**Avis de la Mission Régionale d'Autorité environnementale  
de Bourgogne-Franche-Comté  
sur le projet de centrale photovoltaïque au sol  
porté par la société Ferme d'Akuo 11  
sur la commune de Liernais (21)**

N °BFC-2023-4040

Figure 2 : A gauche : projet de parc photovoltaïque présenté dans l'étude d'impact de 2021 (p.17) - A droite : projet selon la « carte du projet mise à jour du 20/07/2023 » (Source : dossier)

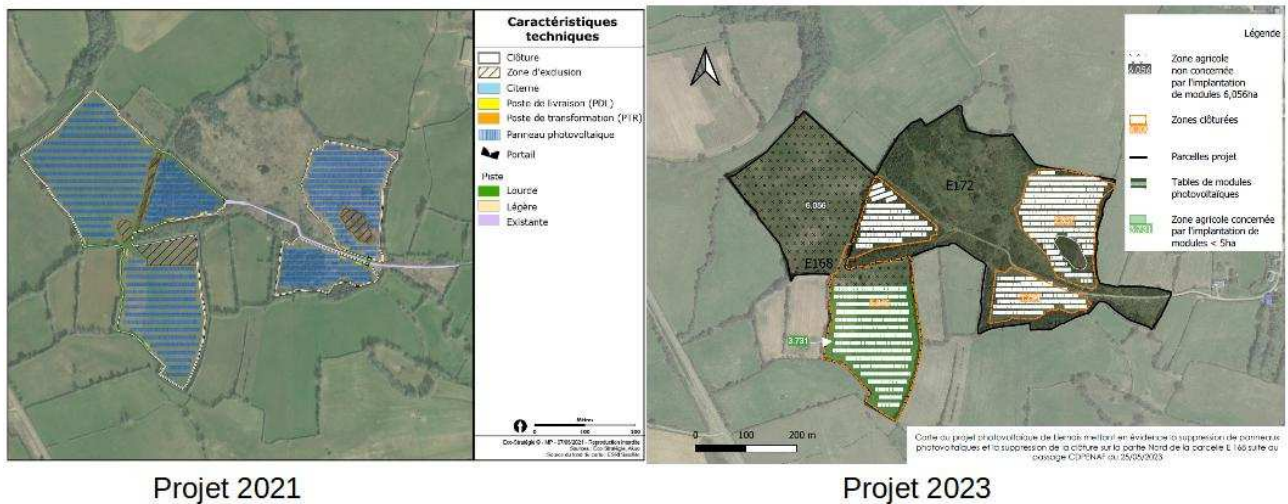
L'emprise initiale du projet était de 14,73 ha. Suite aux modifications apportées, il apparaît qu'elle ne serait plus que d'une dizaine d'hectares suite à « *la suppression de l'emprise du projet photovoltaïque sur environ 6 ha sur la parcelle agricole E168 au Nord* ». Au final, le dossier ne mentionne ni la surface totale du projet, ni la surface des panneaux projetée au sol. Répartis en quatre ensembles distincts qui seront clôturés, les surfaces unitaires de chacun d'eux ne correspondent à aucune surface indiquée dans le dossier.

La hauteur des panneaux sera de 0,80 m au point le plus bas et de 3,50 m environ au point le plus haut. Les rangées de panneaux seront espacées de 8,17 m sur les prairies de fauche et de 4,23 m sur les autres surfaces du projet, afin de « *laisser plus de place à l'activité agricole envisagée sur le site* » (étude d'impact, p. 16 et 18)<sup>7</sup>. L'orientation des panneaux sera de 16° ou de 25° vers le sud par rapport à l'horizontale (respectivement, sur les secteurs dont l'espace entre rangées est de 4,23 m et de 8,17 m) (étude d'impact, p. 16). Aucune information n'est donnée sur les éventuelles modifications apportées.

Les études complémentaires et les modifications apportées au dossier initial bien que n'étant que très partielles sont présentées dans deux documents distincts : « *dossier de complément* »<sup>8</sup> de décembre 2021 ; « *note d'information* »<sup>9</sup> d'avril 2023, ce qui aurait justifié la rédaction d'un projet révisé ce qui nuit à la compréhension du dossier. L'étude d'impact et le résumé non technique n'ont pas été mis à jour pour tenir compte de ces nouveaux éléments, ce qui ne permet pas d'apprécier facilement tous les impacts du projet sur l'environnement. De plus dans le RNT, l'utilisation de photomontage aurait été opportune compte tenu de l'importance donnée à cette thématique dans l'enquête publique.

- **reprendre la présentation du projet actualisé dans un document unique ;**
- **Actualiser l'étude d'impact et le résumé non technique sur la base des caractéristiques du projet définitif et d'adapter si nécessaire les mesures Éviter Réduire Compenser.**
- **Intégrer un photo montage dans le RNT pour mieux caractériser l'incidence du projet sur le paysage.**

Figure 3 : Plan masse du projet de centrale photovoltaïque (Source : Complément d'information à la CDPENAF)

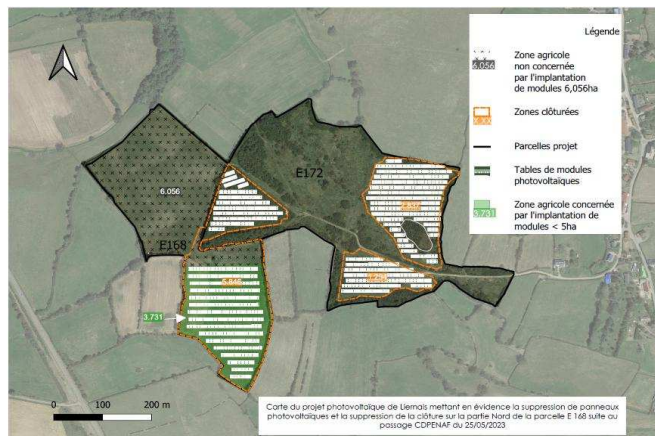
Le dossier présenté comporte une étude d'impact et un résumé non technique, datés de juillet 2021, contenant sur la forme les éléments attendus par l'article R.122-5 du code de l'environnement. Cependant, comme indiqué ci-avant, ces documents n'ont pas été mis à jour pour tenir compte des compléments d'études réalisées et des dernières évolutions du projet, à la fois en termes de caractéristiques du projet et d'évaluation de ses impacts.

La MRAe note que les évolutions du projet allant globalement dans le sens d'une réduction des surfaces d'implantation et du nombre de panneaux, les impacts du projet de 2021 tels que présentés dans l'étude d'impact seraient donc plutôt surévalués.
